PRONÚNCIA SOBRE A PROPOSTA
DE DECISÃO DE
DESCONFORMIDADE DO ESTUDO
DE IMPACTE AMBIENTAL DO
PROJECTO PEDREIRA SENHORA DA
LUZ
2023.

PRONÚNCIA SOBRE A PROPOSTA DE DECISÃO DE DESCONFORMIDADE DO ESTUDO DE IMPACTE AMBIENTAL DO PROJECTO PEDREIRA SENHORA DA LUZ DA VAC MINERAIS, S.A. 2023

Na sequência de V. comunicação com a ref.^a S15016-202310-DSA/DAMA- 450.10.229.01.00029.2023 recebida pela empresa proponente a 25 de Outubro de 2023, no âmbito do procedimento de Avaliação de Impacte Ambiental do Projeto Pedreira Senhora da Luz, vem a Maria Mira Consultores, lda em nome VAC MINERAIS, S.A., esta na qualidade de proponente do projeto, pronunciar-se sobre o teor da proposta de desconformidade do Estudo de Impacte Ambiental apresentado, com base no disposto no Artigo 121º e seguintes do Código de Procedimento Administrativo, o que faz nos seguintes termos.

Figura 1 – Isolinas da dispersão de partículas PM10 na situação futura (media anual)

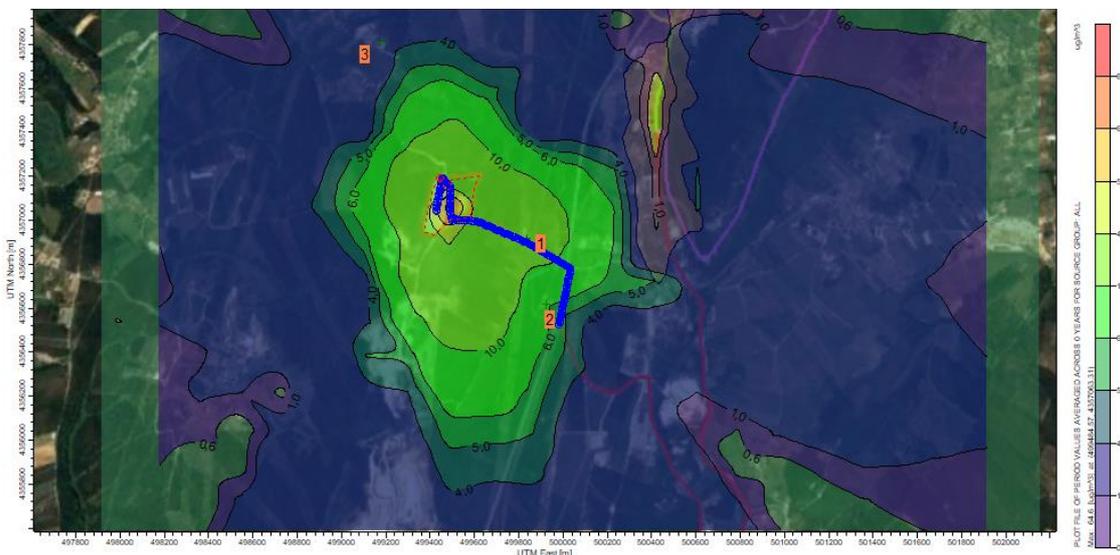
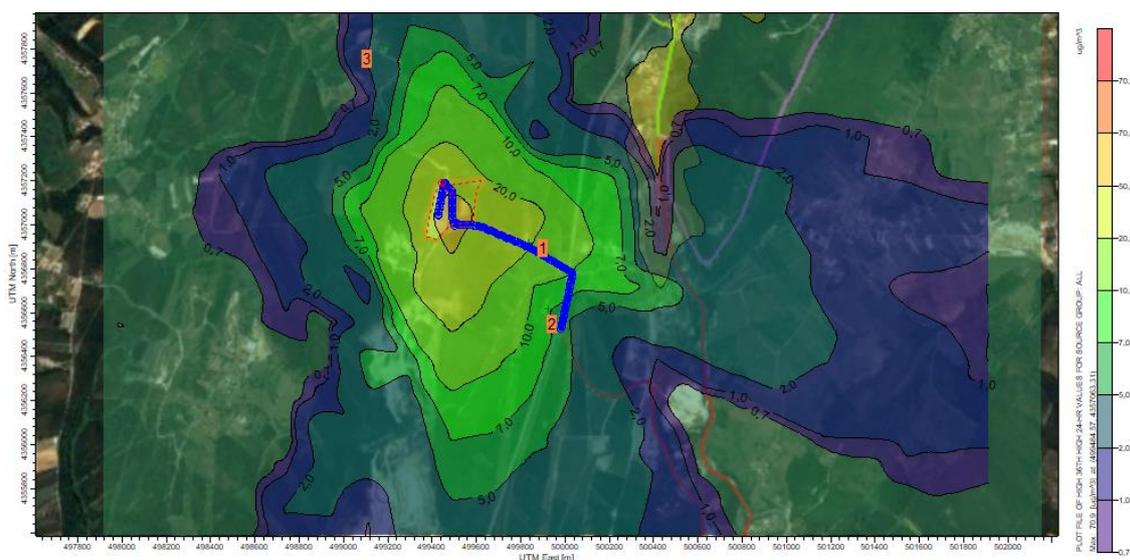
“A estimativa dos indicadores anuais de PM_{10} apresentada, usando apenas 3 estações (e um modelo com o R^2 muito baixo), não é coerente com os resultados da campanha e das estações fixas para o mesmo período e para o ano de 2018. Dado que nos 14 dias amostrados ocorreram 3 excedências ao VL diário ($50\mu\text{g}/\text{m}^3$) e legalmente em 365 dias apenas são aceitáveis apenas 35 dias em excedência, conclui-se que é exatável que o recetor esteja em incumprimento do valor limite diário. Acresce que, de acordo com os resultados das estações fixas, durante a campanha as concentrações de PM_{10} na região LVT foram bastante baixas, pelo que os níveis elevados serão provocados por emissões locais e não por condições meteorológicas ou de transporte de partículas anormais. Deste modo considera-se necessário rever a estimativa dos indicadores anuais de PM_{10} , usando mais estações, com um modelo regressão linear robusto (com um R^2 próximo de 1, mas com um número de estações significativo);“

A correção da estimativa dos indicadores anuais de PM_{10} efetuada em aditamento não se considera adequada. A monitorização efetuada indica que atualmente existe incumprimento do valor limite diário o que não é refletido no tratamento efetuado.

Apresentar as estimativas, para a média anual e percentil 90,4 das médias diárias, relativas à situação futura com projeto considerando os impactes cumulativos, ou seja, considerando os níveis de fundo obtidos na monitorização efetuada em 2022 (que integram o fundo regional e outras fontes locais) na modelação ou adicionando-os a posteriori.

A informação apresentada em aditamento para avaliação dos potenciais impactes cumulativos do projeto não é adequada uma vez que a estimativa para a situação atual não está correta. Adicionando aos níveis rurais de fundo (ver estação da chamusca) os níveis previstos para a situação futura por modelação prevêem-se também valores superiores ao valor limite diário.

Se as concentrações estimadas, junto aos recetores mais afetados, para a situação futura com projeto, forem superiores, ou muito próximas, dos valores limite de PM_{10} deve ser avaliada a potencial eficácia das medidas de minimização para a redução das concentrações e ser apresentada uma estimativa das concentrações com aplicação das medidas.

Não foi apresentada esta informação.

As duas questões - **Questões 17 e 21** – por se referirem à **Estimativa dos indicadores anuais** serão respondidas em conjunto.

Com base no discutido em reunião com a CCDR LVT de 8 de novembro com Eng^a Sandra Mesquita constatou-se não ser possível obter boa correlação dos valores obtidos na campanha de 2018 com os das estações da rede da CCRDLVT no mesmo período, de forma a se poderem estimar os indicadores anuais de PM₁₀ (relativos ao ano de 2018) e com isso calcular a *concentração de fundo* daquela zona.

Nesta situação, assume-se que a *concentração de fundo* de PM₁₀ a considerar para 2018 será a da estação rural de fundo da Chamusca que apresentou nesse ano um valor para a média anual de 15 µg/m³ e um 36^o máximo diário de 25 µg/m³.

Foi efectuada uma nova modelação da dispersão das PM₁₀ sendo assumido os seguintes novos pressupostos face:

Com base nestes novos factores de emissão obtidos é efectuada a simulação da dispersão das PM10 junto dos três recetores analisados. As figuras seguintes traduzem o penacho da dispersão anual de partículas PM10 produzida pelo modelo na situação futura para o indicador “36º máximo diário” e para a “média anual”.

Com base da adição destes novos valores que irão ser gerados pela nova área de lavra (pedreira), à concentração de fundo assumida, obtêm-se assim os dois indicadores para cada ponto assumindo a ausência de qualquer medida mitigadora.

Com base dados acima descritos e em razão da na estimativa realizada não se verifica, nem se prevê, o incumprimento de qualquer um dos indicadores de PM10 na situação futura. Esta realidade será mantida mesmo sendo usado como concentração de fundo os valores de 2022 da estação de Chamusca (media anual 16 µg/m³/36º máximo diário 26 µg/m³).
